OS.271.1.15.2021

Dotyczy: Budowa Centrum Usług Społeczno – Zdrowotnych w Piekarach –Gmina Udanin.

Na podstawie art. 284 ust. 6 ustawy Prawo zamówień publicznych (Dz. U z 2019 poz. 2019 ze zm.) Zamawiający – Gmina Udanin przekazuje treść pytań do SWZ i odpowiedzi:

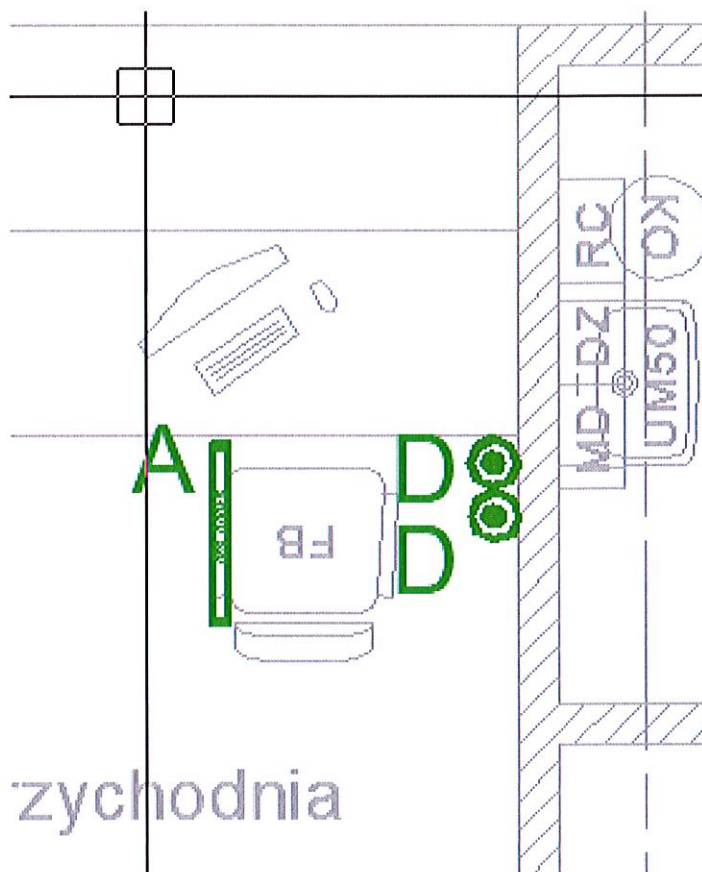
3. Czy ścieżki okalające place zabaw, siłownie też wchodzi w zakres oferty, przedmiar na to wskazuje natomiast logika już nie gdyż zostaną one uszkodzone podczas przyszłej budowy boiska, placu zabaw lub siłowni?

odp.: Dołącza się schemat, w którym wskazano zakres projektowanych ciągów pieszych z kostki betonowej, które wchodzi w zakres opracowania.
